電気設備の系統図と外部火災等の評価の許認可上の扱いについて

添付 19-4-4 電気設備の系統図の前後表 (抜粋)

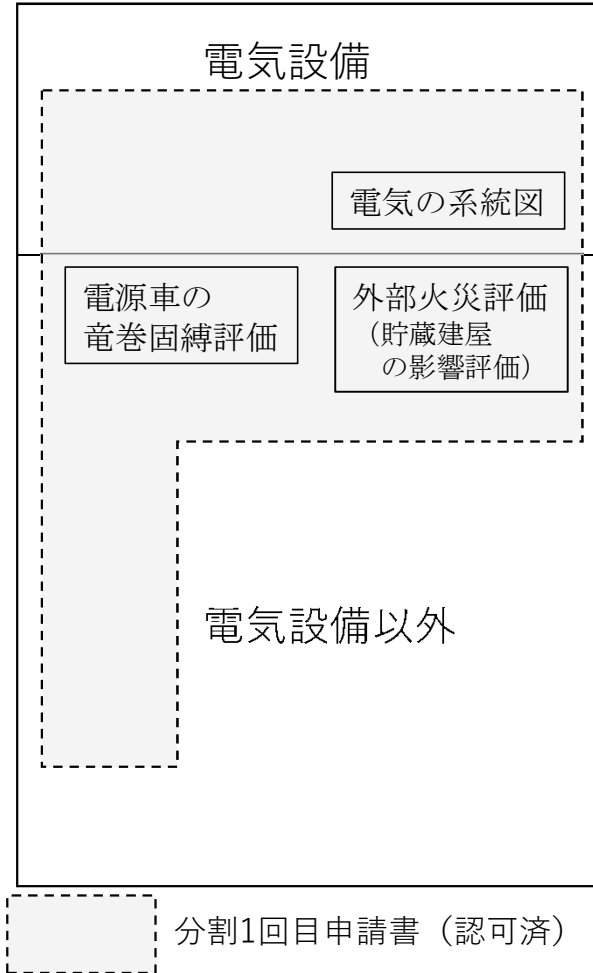
しかし、電気設備の系統図（添付 19-4-4）には、電源盤から供給する負荷を記載した負荷リストを添付しているが、この負荷リストの記載に誤りがあることが確認されている。（添付-1 電気設備の系統図の前後表（抜粋） 参照）

変更前 (2021年8月20日認可版)	変更案	
<p>凡例</p> <ul style="list-style-type: none"> ⌋ : 遮断器 ☒ : 整流器 ⏏ : ダイオード ⊕ : 変圧器 DC-AC : インバータ 切替スイッチ : 切替スイッチ (無瞬断) <p>19-4-4-2 リサイクル燃料備蓄センター 名称 無停電電源装置の単線結線図 リサイクル燃料貯蔵株式会社</p>	<p>凡例</p> <ul style="list-style-type: none"> ⌋ : 遮断器 ☒ : 整流器 ⏏ : ダイオード ⊕ : 変圧器 DC-AC : インバータ 切替スイッチ : 切替スイッチ (無瞬断) <p>19-4-4-2 リサイクル燃料備蓄センター 名称 無停電電源装置の単線結線図 リサイクル燃料貯蔵株式会社</p>	<p>無停電電源装置の出力側遮断器の追記</p> <p>無停電電源分岐盤の構造の適正化(1つの盤に2母線の構成)</p>

変更前 (2021年8月20日認可版)	変更案																									
<p>19-4-4-2 無停電電源装置の単線結線図 別紙</p> <p style="text-align: center;">負荷リスト</p> <p>無停電電源装置の単線結線図</p> <table border="1" data-bbox="225 527 1285 1121"> <thead> <tr> <th>供給元</th> <th>供給先・負荷</th> </tr> </thead> <tbody> <tr> <td>無停電電源装置</td> <td> <ul style="list-style-type: none"> ・貯蔵建屋無停電分電盤 ・キャスク監視設備無停電分電盤 </td> </tr> <tr> <td>貯蔵建屋無停電分電盤</td> <td> <ul style="list-style-type: none"> ・分電盤 (モニタリングポスト A) ・分電盤 (モニタリングポスト B) ・圧力変換器給電盤 (1~6) ・無停電電源分岐盤 ・計装設備 </td> </tr> <tr> <td>圧力変換器給電盤</td> <td> <ul style="list-style-type: none"> ・蓋間圧力検出器の前増幅器 ・蓋間圧力検出器の前増幅器用スペースヒータ </td> </tr> <tr> <td>無停電電源分岐盤</td> <td> <ul style="list-style-type: none"> ・入退域管理装置 </td> </tr> <tr> <td>キャスク監視設備無停電分電盤</td> <td> <ul style="list-style-type: none"> ・通信連絡設備 ・表示・警報装置 </td> </tr> </tbody> </table>	供給元	供給先・負荷	無停電電源装置	<ul style="list-style-type: none"> ・貯蔵建屋無停電分電盤 ・キャスク監視設備無停電分電盤 	貯蔵建屋無停電分電盤	<ul style="list-style-type: none"> ・分電盤 (モニタリングポスト A) ・分電盤 (モニタリングポスト B) ・圧力変換器給電盤 (1~6) ・無停電電源分岐盤 ・計装設備 	圧力変換器給電盤	<ul style="list-style-type: none"> ・蓋間圧力検出器の前増幅器 ・蓋間圧力検出器の前増幅器用スペースヒータ 	無停電電源分岐盤	<ul style="list-style-type: none"> ・入退域管理装置 	キャスク監視設備無停電分電盤	<ul style="list-style-type: none"> ・通信連絡設備 ・表示・警報装置 	<p>9-4-4-2 無停電電源装置の単線結線図 別紙</p> <p style="text-align: center;">負荷リスト</p> <p>無停電電源装置の単線結線図</p> <table border="1" data-bbox="1335 527 2395 1163"> <thead> <tr> <th>供給元</th> <th>供給先・負荷</th> </tr> </thead> <tbody> <tr> <td>無停電電源装置</td> <td> <ul style="list-style-type: none"> ・貯蔵建屋無停電分電盤 ・キャスク監視設備無停電分電盤 </td> </tr> <tr> <td>貯蔵建屋無停電分電盤</td> <td> <ul style="list-style-type: none"> ・分電盤 (モニタリングポスト A) ・分電盤 (モニタリングポスト B) ・圧力変換器給電盤 1~6 ・無停電電源分岐盤 ・表示・警報装置 ・通信連絡設備 ・計装設備 </td> </tr> <tr> <td>圧力変換器給電盤</td> <td> <ul style="list-style-type: none"> ・蓋間圧力検出器の前増幅器 </td> </tr> <tr> <td>無停電電源分岐盤</td> <td> <ul style="list-style-type: none"> ・入退域管理装置 </td> </tr> <tr> <td>キャスク監視設備無停電分電盤</td> <td> <ul style="list-style-type: none"> ・通信連絡設備 ・表示・警報装置 </td> </tr> </tbody> </table>	供給元	供給先・負荷	無停電電源装置	<ul style="list-style-type: none"> ・貯蔵建屋無停電分電盤 ・キャスク監視設備無停電分電盤 	貯蔵建屋無停電分電盤	<ul style="list-style-type: none"> ・分電盤 (モニタリングポスト A) ・分電盤 (モニタリングポスト B) ・圧力変換器給電盤 1~6 ・無停電電源分岐盤 ・表示・警報装置 ・通信連絡設備 ・計装設備 	圧力変換器給電盤	<ul style="list-style-type: none"> ・蓋間圧力検出器の前増幅器 	無停電電源分岐盤	<ul style="list-style-type: none"> ・入退域管理装置 	キャスク監視設備無停電分電盤	<ul style="list-style-type: none"> ・通信連絡設備 ・表示・警報装置 	<p>圧力変換器給電盤の名称見直し(記載の統一)</p> <p>貯蔵建屋無停電分電盤の供給先・負荷として、表示・警報装置を追加</p> <p>貯蔵建屋無停電分電盤の供給先・負荷として、通信連絡設備を追加</p> <p>蓋間圧力検出器の前増幅器用スペースヒータを削除</p>

分割 2 回目の補正申請に際し、添付している電気設備の系統図（添付 19-4-4）については記載の誤りに対する変更は行わないこととしたい。そして、分割 2 回目の申請が認可された後に電源車の変更申請を行うこととし、その際に、電気設備の系統図（添付 19-4-4）を変更することとしたい。

使用済燃料貯蔵施設の設工認申請書の記載範囲イメージ

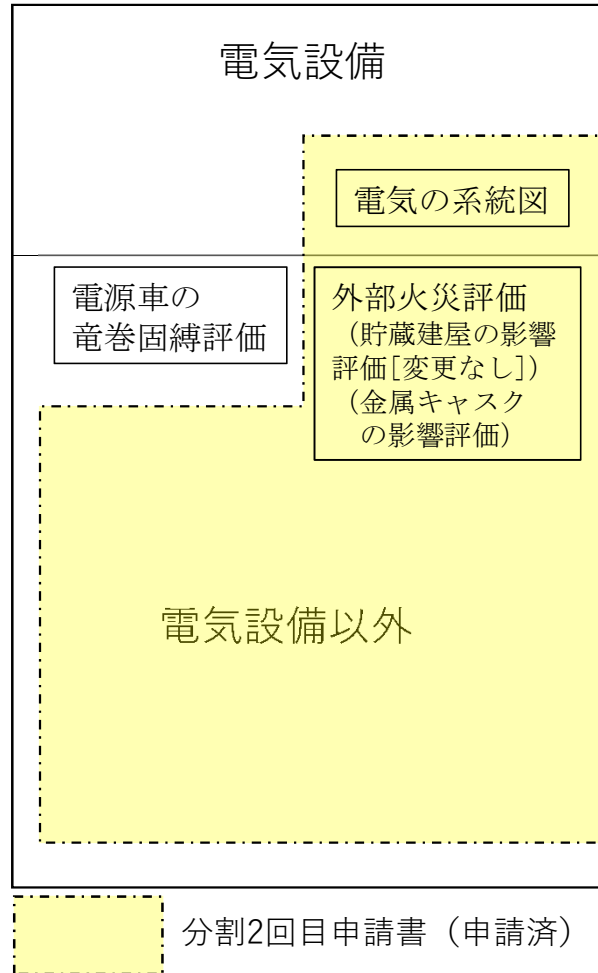
電源車は軽油を燃料としていることから、火災時の貯蔵建屋への影響を考慮すべき設備の一つである。電源車は一般産業用工業品であり、将来の取替時に仕様に変更となる可能性が高いことから、実際の電源車よりも保守的な評価（大きな車体、多くの燃料を貯蔵）となる電源車を設定し評価を行うこととし、将来の取替時に仕様が変わった場合でも、保守性を持った値の範囲内であれば再評価は不要としたい。

また、電源車は竜巻に対する固縛評価の対象設備であり、外部火災と同様に実際の電源車よりも保守的な評価（大きな車体）となる電源車を設定し評価を行うこととし、将来の取替時に仕様が変わった場合でも、保守性を持った値の範囲内であれば再評価は不要としたい。

このため、分割 2 回目の申請が認可された後に、この保守的な評価を行った電源車に関する変更申請を行いたい。
